Algemeen	
Wijzigingscode:	OG-VTW-176.2
Titel:	Halte UCC – Aanvullende aanpassing bewegwijzering (clashdetectie)
Op verzoek van	<input checked="" type="checkbox"/> Opdrachtgever <input type="checkbox"/> Opdrachtnemer <input type="checkbox"/> Aanspraak op kostenvergoeding en/of termijnsverlenging
Versie:	A
Datum:	16-04-2018
Status:	Definitief
Opgesteld door:	[REDACTED]
Werkzaam bij:	BAM Infra

Project: Traminfrastructuur Uithoflijn
 Opdrachtgever: Provincie Utrecht
 Opdrachtnemer: BAM Combinatie Uithoflijn Utrecht

Bewegwijzering halte UCC - wijzigingen t.o.v. UO rev C (clashdetectie)

Onderwerp **Clashdetectie OG-VTW-176.2**

Figuur 2; boorvrije zones

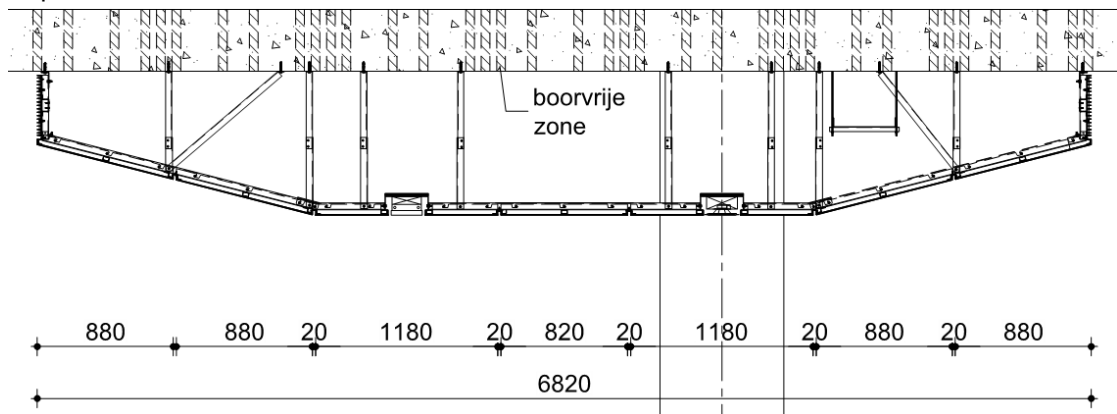
Het is niet mogelijk om op elke locatie te boren in de onderzijde van de GIT (figuur 2; boorvrije zones). In deze boorvrije zones mag geen verankering worden aangebracht i.v.m. voorspanningskanalen in de GIT. Het huidige ontwerp bevat nog onvoldoende informatie om dit potentiële conflict te beoordelen.

Figuur 3; Bebording niet in één lijn

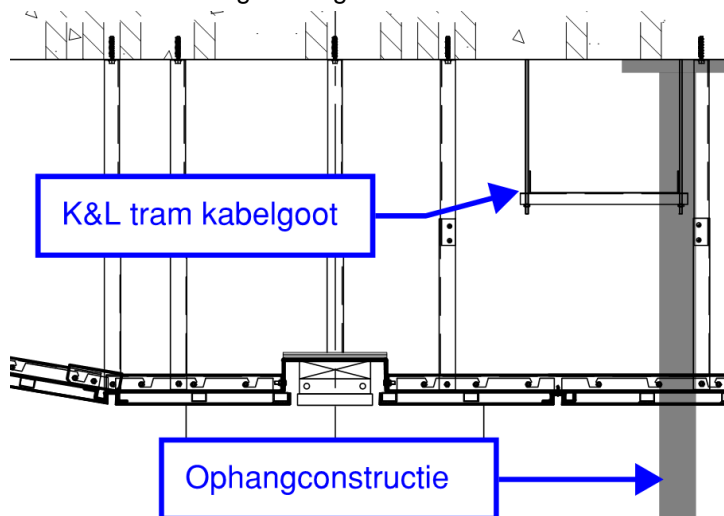
Op de tramhalte is het aantal borden gereduceerd tot alleen stationsnaam + haltenummer. Deze gecombineerde bebording komt 6x voor op de tramhalte. De bebording op de tramhalte hangt in het midden van het plafond. Dit zorgt ervoor dat er geen conflicten ontstaan met verlichting en speakers. Dit zorgt er wel voor dat de bebording niet in 1 lijn is met de kolommen van de GIT, zie figuur 3.

Figuur 5; Camerabeeld van CA11 met bord 0028 en ophanging

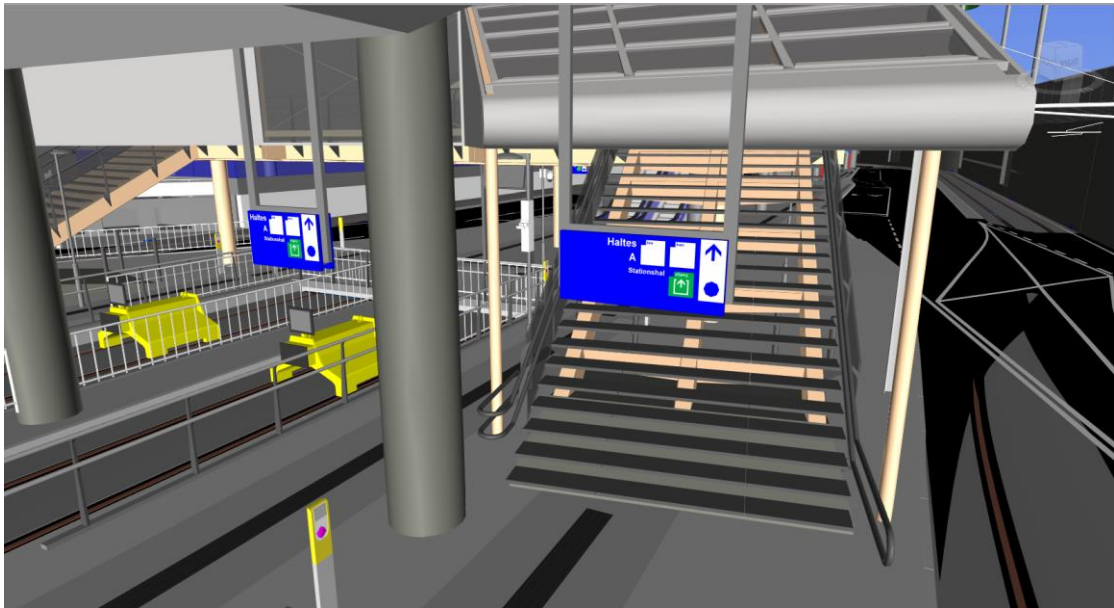
Bewegwijzeringsborden 0028 & 0038 beïnvloeden camerabeelden van CA11 en CA12. Het nieuwe zicht op de trappen is conform figuur 5 & 6.

Figuur 8; Camerabeeld van CA03 met bord 0004 en ophanging

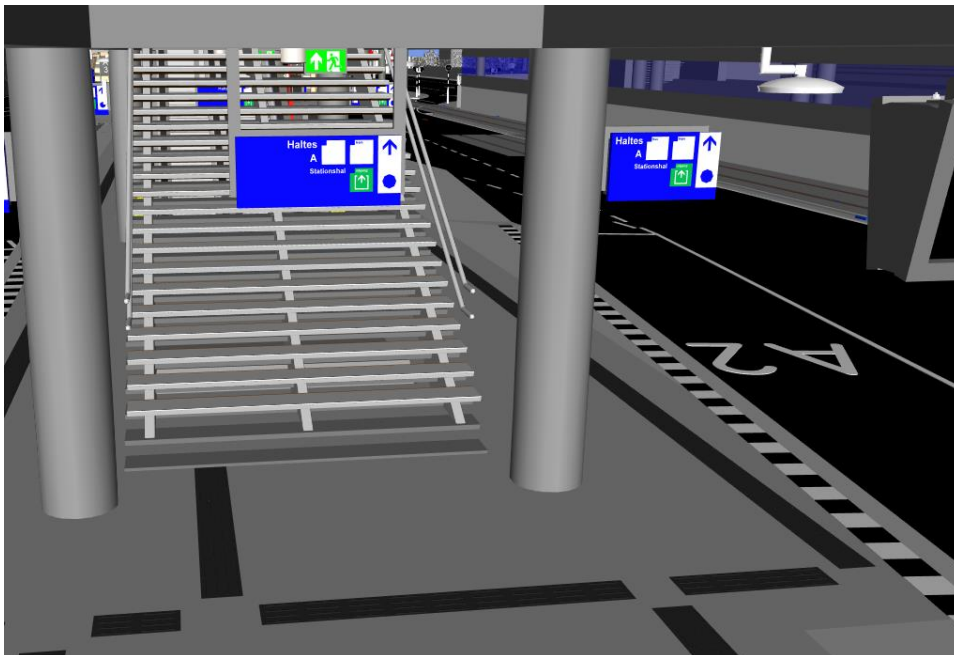
Bewegwijzeringsborden 0004 & 0024 beïnvloeden camerabeelden. Het nieuwe zicht op de trap van CA03 is conform figuur 8. Het nieuwe zicht op de roltrap is conform figuur 9.

Figuur 10; Conflict met speakers

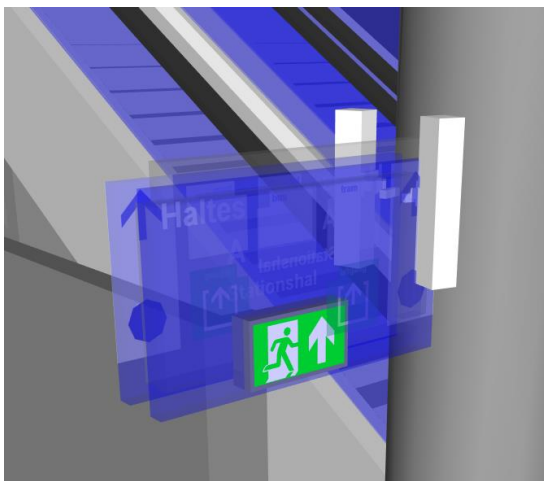
Ophanging F heeft op de locaties van borden 0015,0017,0023 en 0025 een conflict met de speakers (zie figuur 10).

Figuur 13; DR14 nieuwe situatie

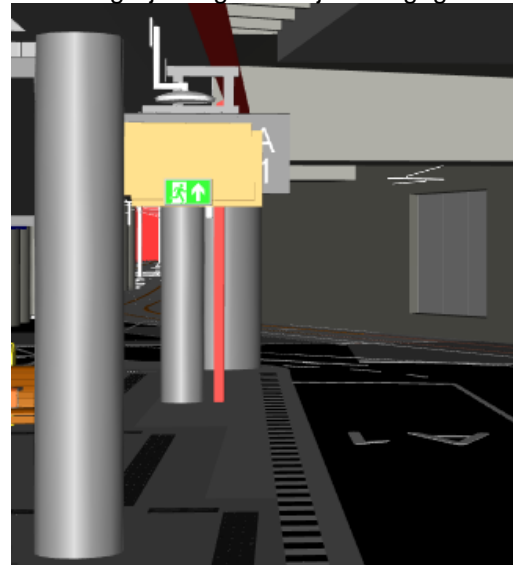
Door bord0003 is de DRIS van deze halte niet meer zichtbaar. In figuur 12 is de situatie zonder bewegwijzering weergegeven in figuur 13 is de bewegwijzering in oranje weergegeven.

Figuur 15; DR02 nieuwe situatie

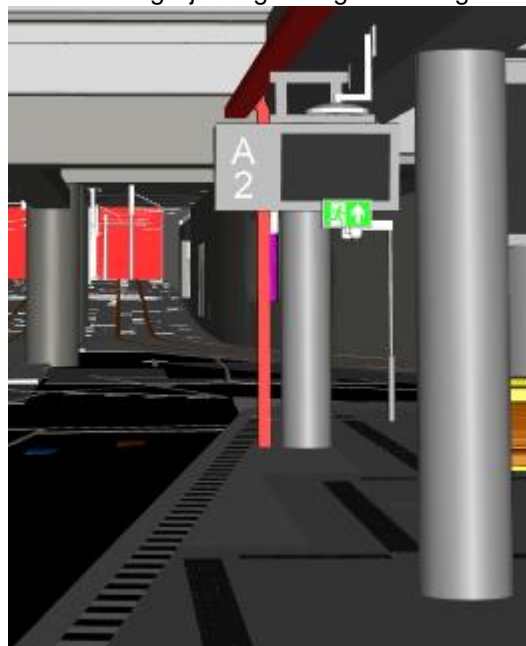
Door bord0005 is de DRIS van deze halte niet meer zichtbaar. In figuur 14 is de situatie zonder bewegwijzering weergegeven in figuur 15 is de bewegwijzering in oranje weergegeven.
